BIULETYN Nr		2-2000		
	DATA WPROWADZENIA		24.01.2000 r.		
	MODEL CIĄGNIKA		MTZ-82	MTZ-82TS

ZMIANA W PODPORZE POŚREDNIEJ 72-2209010-A

Grupa 22 . Napęd PMN .
Podgrupa 2209. Podpora pośrednia .

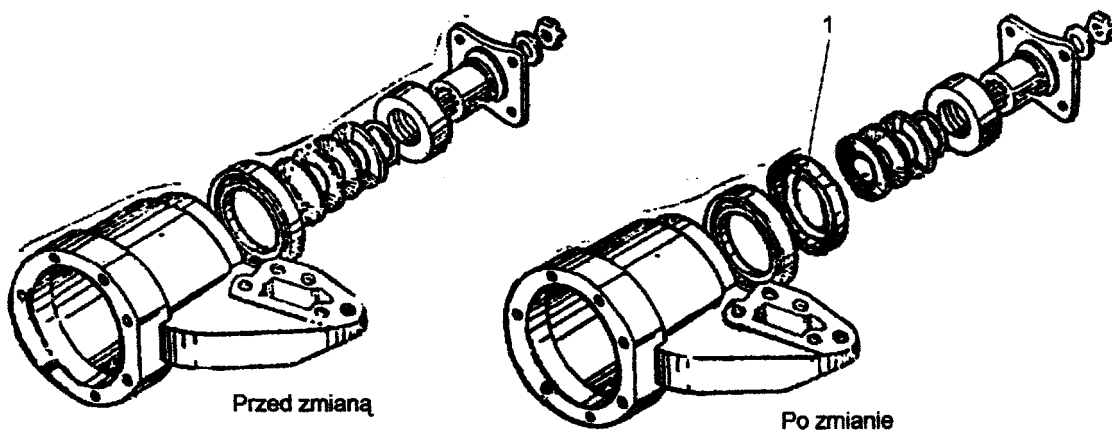
W celu zwiększenia szczelności podpory wprowadzono dodatkową osłonę uszczelniacza 2.2-75x100-1.

Przed zmianą			Po zmianie			Nazwa
Lp.	Nr katalogowy	Ilość	Lp.	Nr katalogowy	Ilość	
			1	72-2209031	1	Obejma
